**Verslag huishoudelijke elektrische installatie op laagspanning en zeer lage spanning****Algemeen:**

Referentie: <b>009-20260608-02</b>	Datum controle: <b>08/06/2026</b>
Keurder: <b>009</b>

Eigenaar: <b>Onbekend</b>	EAN-code: <b>Onbekend</b>
Adres installatie: <b>Nachtegaalslaan 12, 1820 - Melsbroek</b>	Nummer teller(s): <b>1sag3100246362</b>
	Distributienetbeheerder installatie: <b>Fluvius</b>
Datum uitvoering installatie:	<input checked="" type="checkbox"/> Vóór 01/10/1981 <input type="checkbox"/> Tussen 01/10/1981 en 01/06/2020 <input type="checkbox"/> Vanaf 01/06/2020
Type:	<input checked="" type="checkbox"/> Woonenheid <input type="checkbox"/> Niet-huishoudelijk <input type="checkbox"/> PV <input type="checkbox"/> Batterij <input type="checkbox"/> Laadpaal

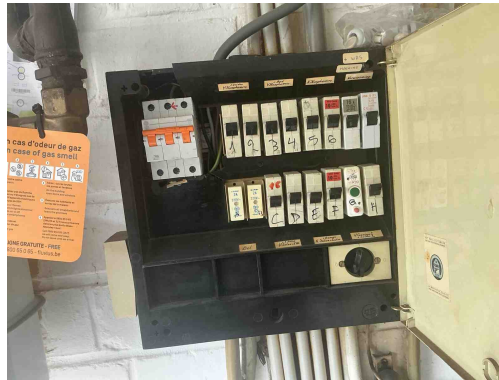
**B17** - De voedingsspanning is niet op elk bord vermeld (Boek 1: 3.1.3.3).

**B26** - Het elektrisch bord kon niet gedemonteerd worden (Boek 1: 5.3.5.1).  
*Opmerking: Bord 2 pen automaat komt niet los*

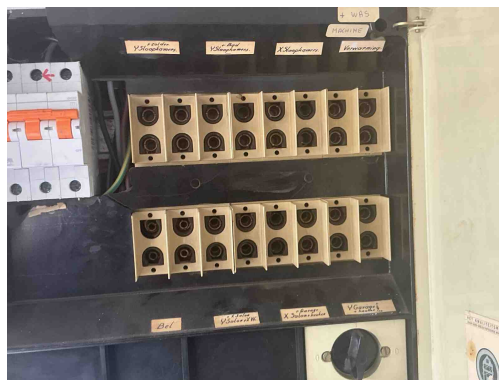
**D08** - De nodige markeringen op de beveiligingstoestellen ontbreken of zijn onleesbaar (Boek 1: 5.3.5.5).

**B32** - Het elektrisch verdeelbord in een huishoudelijke ruimte voldoet niet aan de materiaal vereiste, oa onbrandbaar, niet-hygroscopisch materiaal gemaakt zijn dat een voldoende mechanische weerstand biedt (Boek1: 5.3.5.1).

**D26** - Er is geen ondergeschikte differentieelstroominrichting van maximum 30 mA geplaatst voor de beveiliging van wasmachine/afwasmachine/droogkast (Boek 1: 4.2.4.3.b).

**D05** - Er is geen ondergeschikte differentieelstroominrichting van maximum 30 mA geplaatst voor de beveiliging van de ruimte(n) die een badkuip en/of douche bevatten (Boek 1: 4.2.4.3).

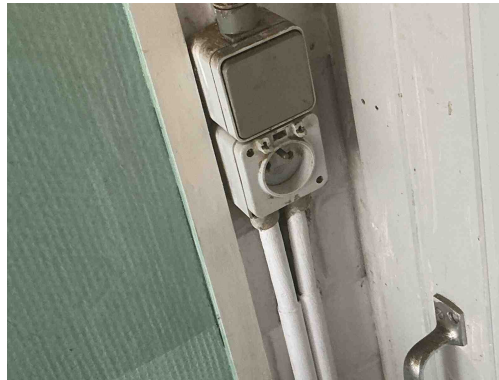
**B30** - De houder van de beveiliging in een huishoudelijke ruimte is niet voorzien van aangepaste kalibreerelementen (Boek1: 5.3.5.5).

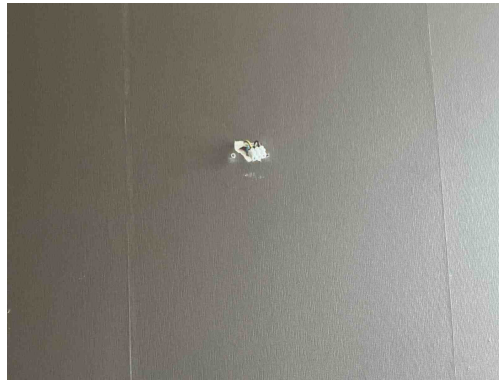
**T23** - Het elektrisch materiaal is beschadigd. (Boek 1: 1.4.1.3).

**T10** - Bepaalde contactdozen en/of schakelaars zijn niet degelijk bevestigd (Boek 1: 1.4.1.3).

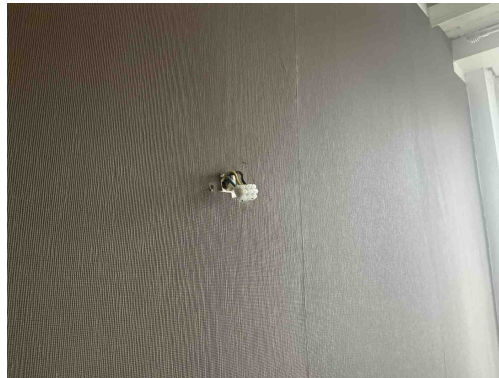
**C28** - Niet gebruikte leidingen onder spanning zijn niet op een degelijke manier geïsoleerd of verwijderd (Boek 1: 4.2.1.1).

**C35** - Er zijn doorverbindingen gemaakt met lusterklemmen; er kon niet aangetoond worden dat deze klemmen geschikt zijn voor de aanwezige spanning, stroom en draadsectie en dat ze "CE" zijn (Boek 1: 1.4.2.1.).

**C21** - Het gebruik van geleiders van het type VOB, zonder bijkomende afscherming is niet toegestaan (Boek 1: 5.2.9.6).

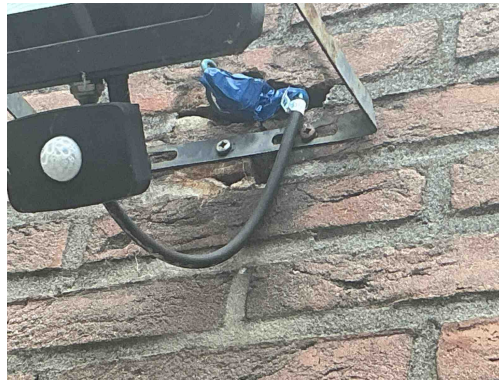
**C28** - Niet gebruikte leidingen onder spanning zijn niet op een degelijke manier geïsoleerd of verwijderd (Boek 1: 4.2.1.1).

**C35** - Er zijn doorverbindingen gemaakt met lusterklemmen; er kon niet aangetoond worden dat deze klemmen geschikt zijn voor de aanwezige spanning, stroom en draadsectie en dat ze "CE" zijn (Boek 1: 1.4.2.1.).

**C21** - Het gebruik van geleiders van het type VOB, zonder bijkomende afscherming is niet toegestaan (Boek 1: 5.2.9.6).

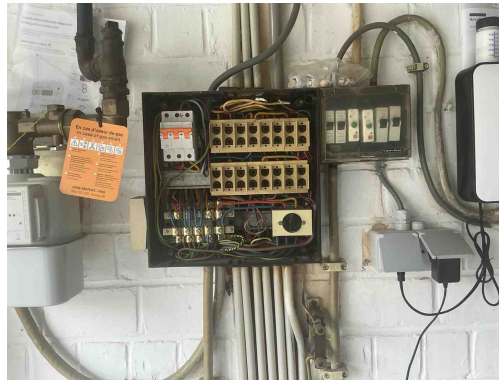
**C21** - Het gebruik van geleiders van het type VOB, zonder bijkomende afscherming is niet toegestaan (Boek 1: 5.2.9.6).

**C26** - De verbindingen zijn niet gebeurd in borden, in aftakdozen, aan de klemmen van contactdozen, schakelaars of in de verlichtingstoestellen (Boek 1: 5.2.6.1).
